Québec, 16 août 2022

**OBJET : Projet de mine de lithium Baie-James par Allkem/Galaxy Lithium
 (Canada) Inc.
 Étude d'impact sur l'environnement et le milieu social
 Demande de renseignements
 N/Réf : 3214-14-055**

Figure 2 : Arsenic Evolution Over Pit Lake Filling Time

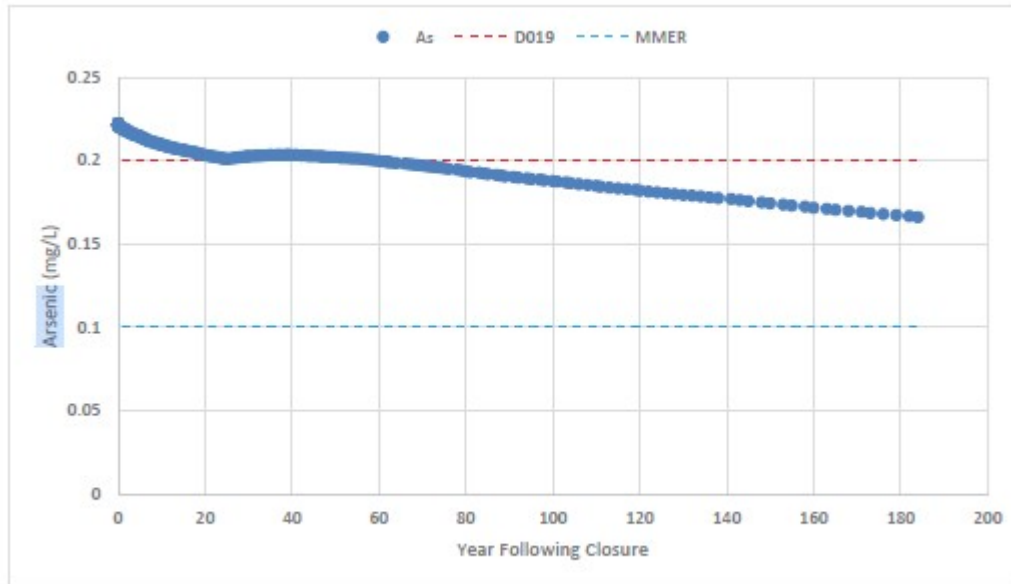
octobre 2021), il est indiqué que les taux d'arsenic lorsque la fosse sera pleine seront de 1,68 mg/l ce qui respecte le critère de la Directive 019, mais qui excède la norme du REMMMD (voir figure ci-dessous).

Bien que le promoteur ne compare pas ce résultat à l'OER, rappelons que l'OER pour la concentration d'arsenic à l'effluent est de 0,021 mg/l ce qui correspond au critère de prévention de la contamination (organismes aquatiques seulement). En somme, l'effluent à la sortie de la fosse ne respectera ni la norme du REMMMD ni l'OER même après 180 ans à la suite de la fermeture de la mine.

Le plan de restauration du promoteur ne prévoit aucune mesure concrète pour que la qualité de l'eau qui s'accumulera dans la fosse soit rétablie à son niveau d'origine avant d'être rejetée dans le milieu naturel. Il est seulement indiqué qu'une solution sera étudiée à court terme afin de s'assurer que les concentrations en arsenic respectent le critère du REMMMD avant que l'eau de la fosse ne soit rejetée dans le milieu naturel.

Le promoteur doit présenter des mesures concrètes afin de diminuer la charge en arsenic dans les eaux de la fosse pour que les eaux rejetées à l'environnement à la suite de la fermeture de la mine respectent les critères de la Directive 019, les normes du REMMMD et tendent vers le respect des OER, notamment pour l'arsenic.
